**Abschlussbericht der Monitoring-Gruppe
„Variantenunabhängige Untersuchungen zum
Donauausbau zwischen Straubing und Vilshofen“
30. März 2013**

Abschlussbericht der Monitoring-Gruppe „Variantenunabhängige Untersuchungen zum Donauausbau zwischen Straubing und Vilshofen“

A. Arbeitsbericht des Leiters der Monitoring-Gruppe

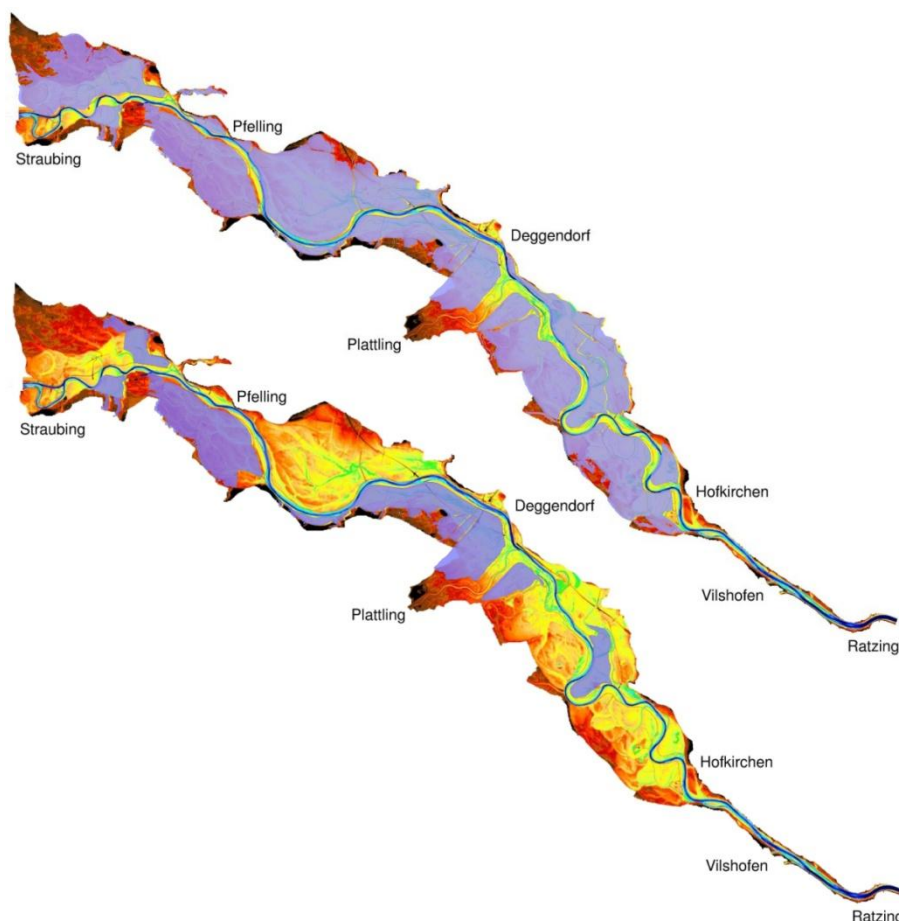
Eine weitere, unter Risikogesichtspunkten unzulässige Verzerrung des Bildes ergibt sich durch eine hochgradig unrealistische Randbedingung für die instationären HQ100-Berechnungen:

Abbildung 8: Lageplan-Ausschnitt aus technischem Plan Anlage II.01.72 (Uferverschüttung) mit Markierung der eingeplanten rauheitserhöhenden technischen Strukturelemente. Hierzu treten weitere hydraulisch raue Elemente wie z.B. Steinnester, Totholz u.ä.

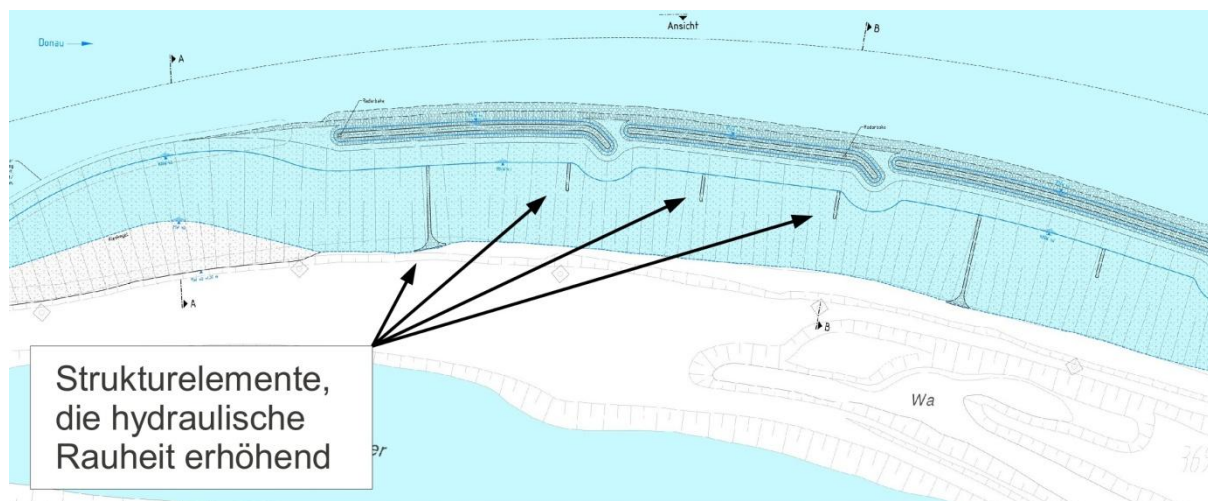
Auch in dieser Hinsicht wurde damit bestehendes Optimierungs- bzw. Vermeidungspotenzial nicht berücksichtigt. Die pauschale Ablehnung von Kurzbuhnen und aller weiterer alternativer Regelungs-Bauwerkstypen u.a. durch den Fisch-Gutachter, Dr. Seifert (zitiert im Schreiben der BAW / Brudy-Zippelius v. 23.11.2012, S. 2), ist nicht nachvollziehbar, da z.B. auch in den durch diesen Gutachter mitgeplanten Ufervorschüttungen rauheitserhöhende Querriegel angeordnet werden (s. Abb. 8, S. 48).

Der Einwand, dass die von Prof. Theobald zur weiteren Untersuchung angeregten Maßnahmen zwangsläufig erneute Eingriffe bedeuten würden, ist nicht in jedem Fall stichhaltig, da eine Erhöhung der (hydraulischen) Uferrauheit u.U. auch gut mit der Verbesserung und Erhöhung der Strukturvielfalt und auch mit der Optimierung z.B. von Fisch-Lebensräumen kombiniert werden kann.

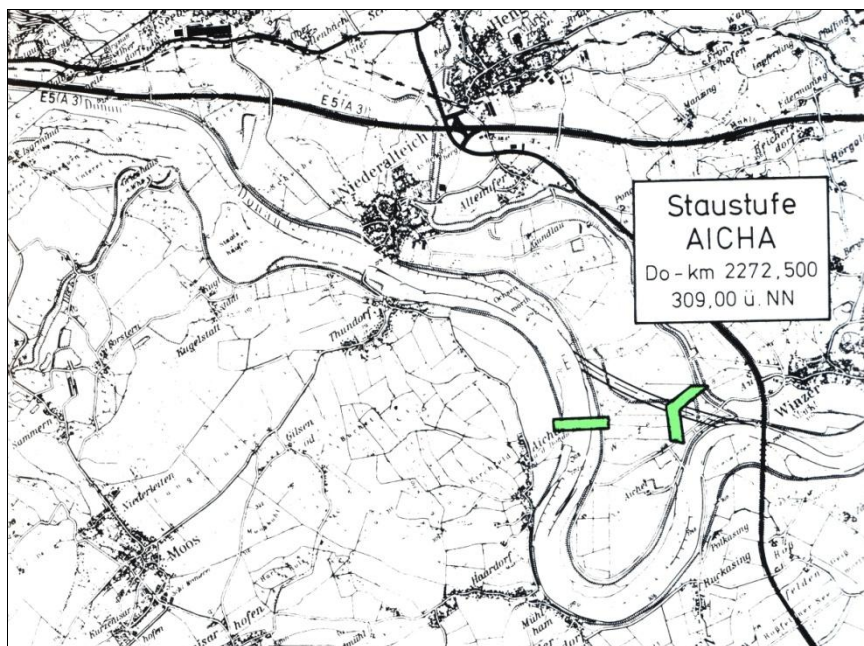
Die Planung zu Staustufe und Durchstichkanal bildet damit – nach etwa 50 Jahren Planungsgeschichte und lt. Presseberichten nach rund 100 Millionen aufgewendeten öffentlichen Mitteln für Planungen und Gutachten – im Prinzip die bereits etwa 1966 verfolgte Planvariante mit Stauwehr bei Aicha und Durchstichkanal unverändert ab. Auch die Stauhöhe – 309 m ü. NN – ist seit Beginn der Planungen unverändert (s. Abb. 9); die einzige merkbare Erweiterung der Planung bildet die Einplanung des Umgehungsgerinnesystems.

In der vorliegenden Planung wird dargestellt, dass ein großer Teil des Abflusses über das Stauwehr fließt und so in der Mühlhamer Schleife verbleiben würde. Dies würde, zusammen mit den (ohnehin fragwürdigen, s.u.) Versprechungen bezüglich einer „Renaturierung“ der Mühlhamer Schleife allerdings auf kürzestem Wege obsolet, wenn nach einer positiven Planfeststellung für die Variante C 2,80 ein ergänzendes Zulassungsverfahren für Bau und Betrieb eines Kraftwerkes im Schleusenkanal beantragt würde. Ein derartiges ergänzendes Verfahren könnte ohne besonderen Aufwand in Gang gesetzt werden. Auch die sogenannte „notarielle Erklärung“ der RMD stünde dem keineswegs im Weg. Nach der Planfeststellung für die Variante C 2,80 wäre die Beantragung eines ergänzenden Verfahrens allein schon wegen des erzielbaren finanziellen Gewinns für die RMD AG bzw. die Mutterkonzerne (vor allem die E-ON AG) auch hoch wahrscheinlich.

Abbildung 10: Standorte der Bodenwassermodelle im Bereich zwischen Isarmündung und Staustufe Aicha.

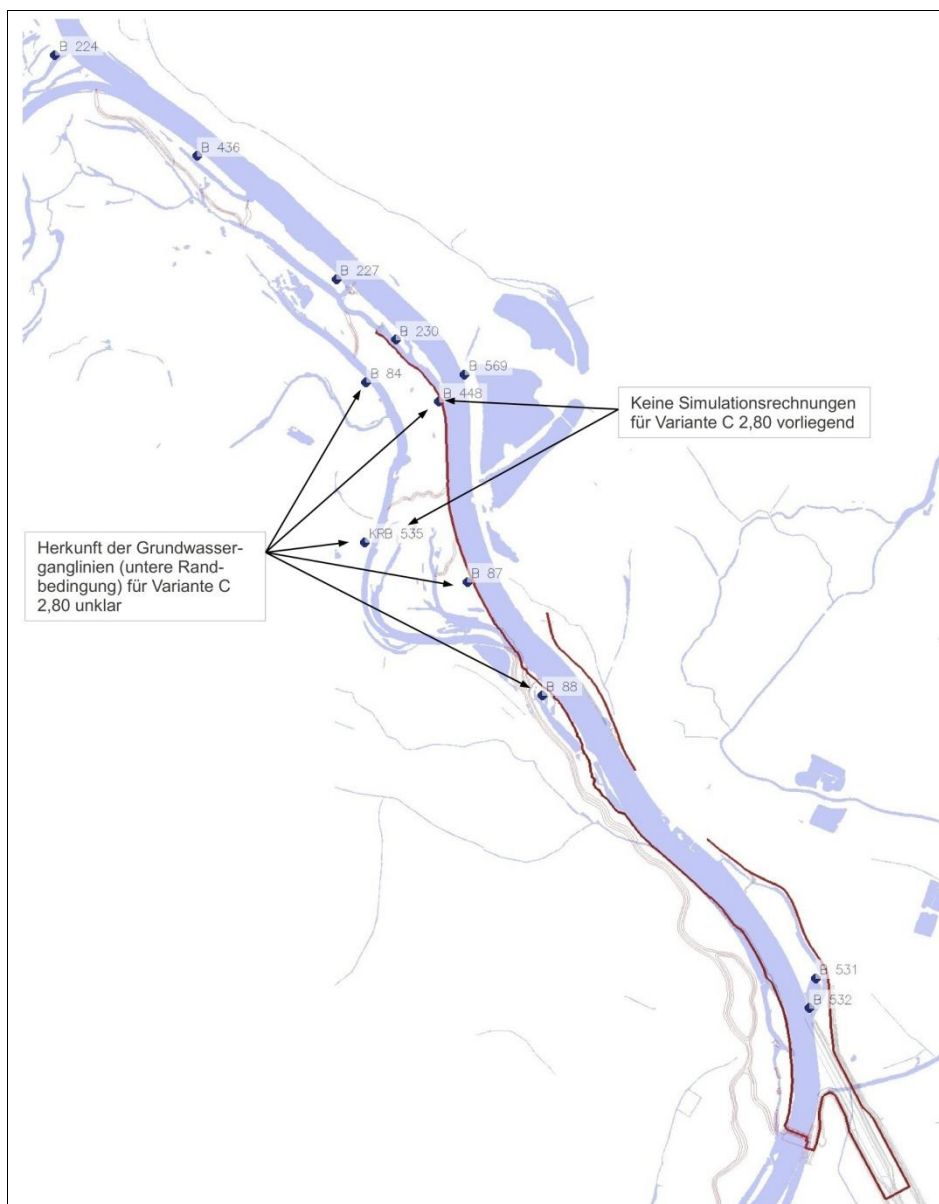
Erkennbar ist die Lage ausschließlich entlang der Donau bzw. an unmittelbar von der Donau beeinflussten Altwässern.

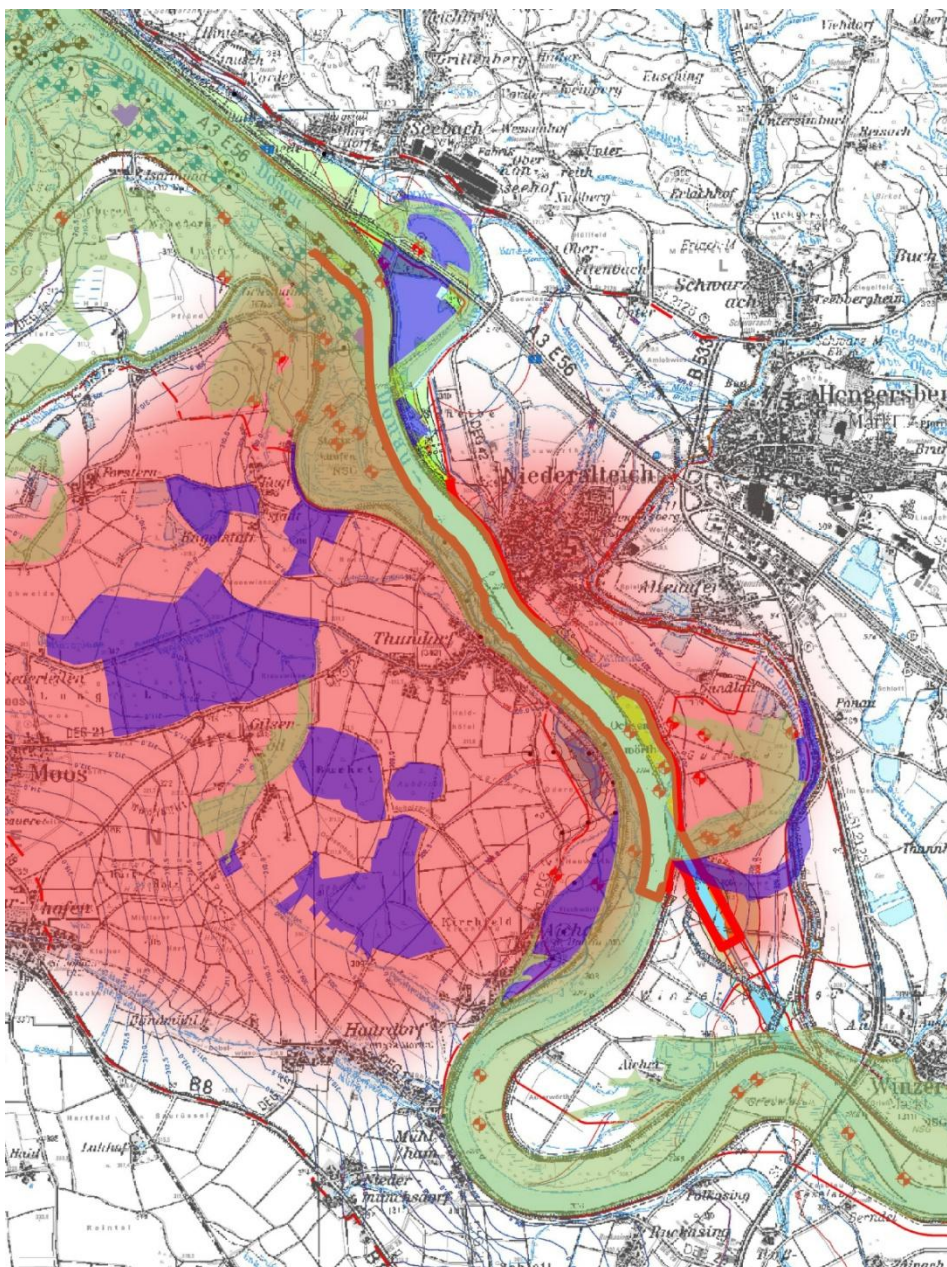
Betroffen von einem zu erwartenden Ausbleiben einer ausreichenden Infiltrationsmenge, einer Reduzierung der Druckhöhen und der Bodenfeuchtegrade wären im Fall der Variante C 2,80 auch Natura 2000 – Lebensräume im Bereich der Langen Lüsse oder im Bereich der Gundelau. Im Fall der Langen Lüsse wäre zudem ein (hochgradig grundwasserabhängiger!) Lebensraum u.a. für Wiesenbrüter betroffen, der zu den besten Wiesenbrüterflächen in der gesamten Strecke Straubing-Vilshofen gehört. Die Reduzierung der Grundwasserdynamik würde darüber hinaus auch Wirkungen auf Sachgüter wie betroffene land- und forstwirtschaftlich genutzte Flächen nach sich ziehen (s. Abb. 11, S. 66).

Die Umweltverbände in der Monitoring-Gruppe haben frühzeitig und im Rahmen der zur Verfügung stehenden Daten so umfassend wie möglich auf die o. g. Mängel hingewiesen; auch auf diese Hinweise hin erfolgte jedoch, abgesehen von der Modellierung weiterer Abflusszustände, keine durchgreifende Veränderung der Vorgehensweise. Die genannten Mängel bestehen damit auch in der Endfassung der Studie.

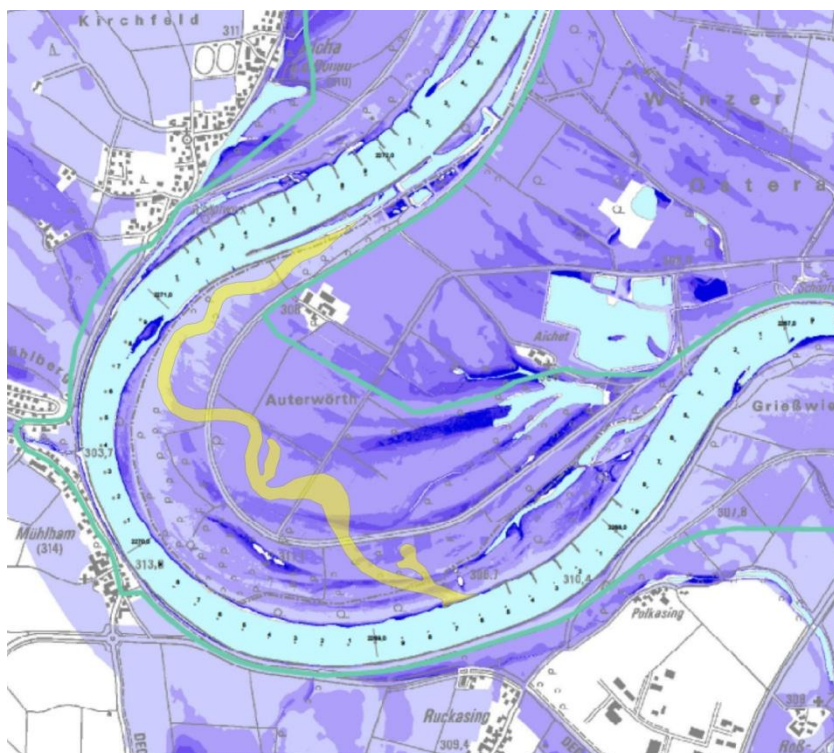
Letzteres gilt vor allem auch für eine Reihe von Ausgleichsmaßnahmen, die für Lebensraumtypen und Arten der beiden FFH-Gebiete geplant sind. Ein Teil dieser Schutzgüter befindet sich, wie sich aus den Grundlagenuntersuchungen ableiten lässt, in einem schlechtem Erhaltungszustand (C). Für die Arten und Lebensraumtypen mit dem schlechtesten Erhaltungszustand gilt jedoch, dass Verbesserungen bereits im Rahmen von Pflege- und Managementmaßnahmen zwingend geboten (und damit Bestandteil des Ist-Zustands +) sind, diese Verbesserungsmaßnahmen als Kompensationsmaßnahmen also ausscheiden; die Erfüllung der gesetzlich für die Mitgliedstaaten verpflichtenden Entwicklungs- und Verbesserungsziele kann nicht von einem vorausgehenden Eingriff abhängig gemacht werden (der die tatsächliche Erreichung eines günstigen Erhaltungszustandes zudem konterkariert). Es liegt auf der

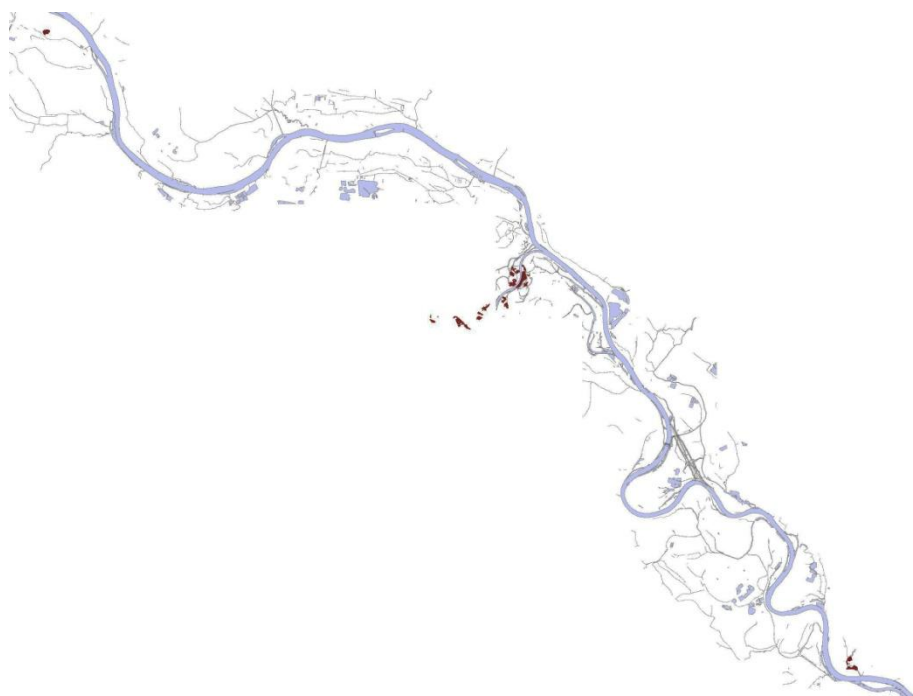
Dabei würde schnell erkennbar werden, dass auch zahlreiche Kohärenzmaßnahmen im Einwirkungsbereich des Ausbauvorhabens liegen, z.B. Kohärenzmaßnahmen für LRT *91E0 im Bereich eingeschränkter Grundwasserdynamik. Es würde erkennbar werden, dass beispielsweise laut Landschaftspflegerischem Begleitplan die Verluste für LRT *91E0 vorrangig an der Donau auftreten (Kompensationsbedarf 27,62 ha an der Donau, 1,72 an der Isar), die Maßnahmen jedoch vorrangig an der Isar, d.h. im Isarmündungsgebiet durchgeführt werden sollen (7,6 ha + 16,50 ha; zusätzlich 5,33 ha außerhalb der bestehenden FFH-Gebiete, s. Abb. 15. S. 88). Ein räumlich-funktionaler Ausgleich findet also de facto nicht statt. Ähnliches gilt für den LRT 3270 (hier soll der Ausgleich schwerpunktmäßig oberhalb von Deggendorf stattfinden, unterhalb nur sehr kleinflächig) und z.B. für den LRT 91F0: hier ist zur Kompensation von Verlusten von 5,58 ha im Donau-Schutzgebiet und von 8,19 ha im Schutzgebiet Isarmündung eine Kompensation von 20,4 ha, jedoch ausschließlich außerhalb der Schutzgebiete vorgesehen.

In den Unterlagen finden sich weitere Unstimmigkeiten: in den LPB-Maßnahmenblättern werden als Begründung der Maßnahme („auslösende Konflikte“) z.T. Konflikte benannt, die dann in den Maßnahmen nicht auftauchen. Beispielsweise wird der Verlust des LRT 91E0* im Komplexgebiet 10 als auslösender Konflikt genannt, dann aber dort keine FFH-Maßnahme geplant (lediglich Maßnahmen zur Entwicklung von Weichholzauen aus Fichtenforst, die aber zu recht keinen Bezug zum LRT hat)³².

Abbildung 18: Vergleich der Austauschfläche zwischen Fluss und Grundwasserleiter im Ist-Zustand (links) und im Fall der Variante C 2,80 mit Dichtwand und Umgehungsgewässer. Zeichengrundlage: III.1.27, grafisch bearbeitet.

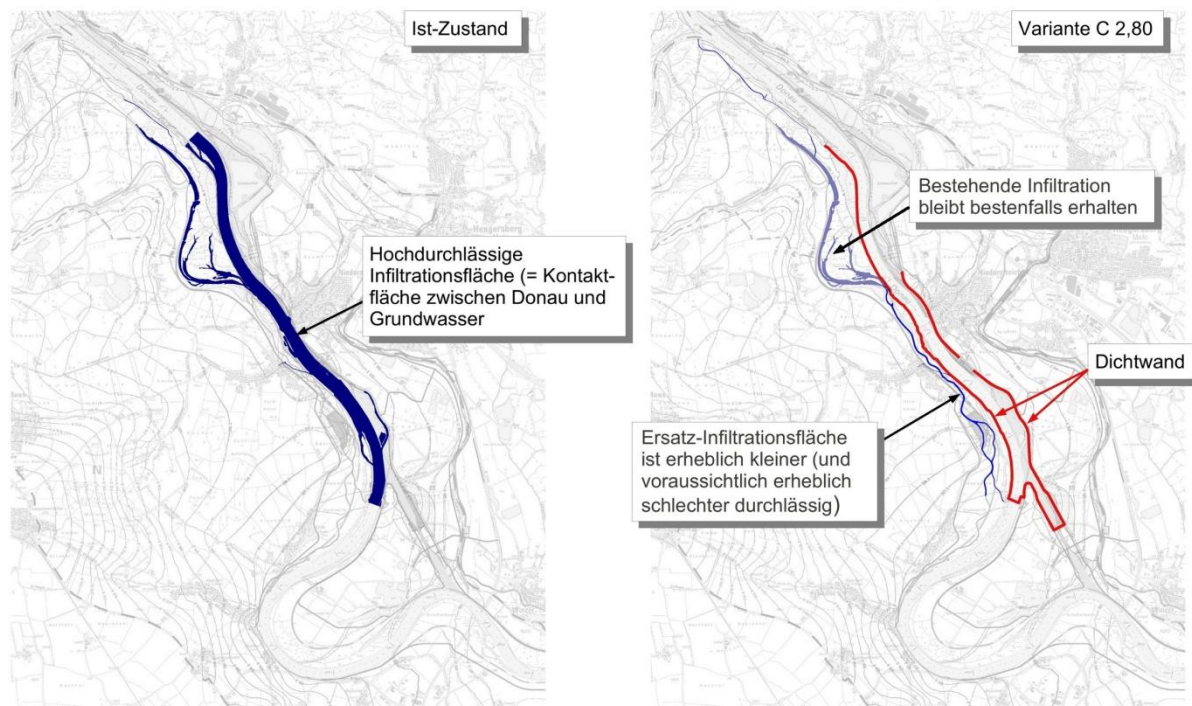
Insbesondere der komplexe Grundwasserhaushalt kann nicht, und erst recht nicht auf der gesamten betroffenen Fläche (auch hinter den Deichen) wieder hergestellt werden. Im Fall der vorliegenden Planungen wird eine Wiederherstellung der auetypischen Grundwasserdynamik auf Basis von unsachgemäßen und unzureichenden Grund- und Bodenwassermodellierungen lediglich vorgegaukelt. Bei sachgerechter, angemessener Modellierung und Beurteilung müssten einerseits die enormen Unsicherheitsspannen der Prognosen berücksichtigt und andererseits eingestanden werden, dass selbst unter optimistischen Annahmen erhebliche Defizite in der Wiederherstellung der (Grundwasser-)Standortverhältnisse verbleiben.

Als ein Beispiel zur Verdeutlichung zeigt Abb. 18, S. 95, die Fläche, die im Ist-Zustand (links) und im Fall der Variante C 2,80 (rechts) für die Infiltration von Flusswasser in den Grundwasserkörper zur Verfügung steht. Dass aufgrund der erheblich geringeren Fläche (die voraussichtlich aufgrund von Kolmatierungen in Teilen auch noch schlechter durchlässig werden wird) die Grundwasserdynamik vor allem auch für Hochwasserereignisse erheblich schlechter und weniger weitreichend induziert werden kann, ist unmittelbar einsichtig. Dies wird durch die empirischen Erfahrungen aus dem Gebiet der Staustufe Vohburg und des dortigen, ähnlich ausgestalteten Umgehungsgerinnes („rechter Vorlandgraben“) bestätigt.
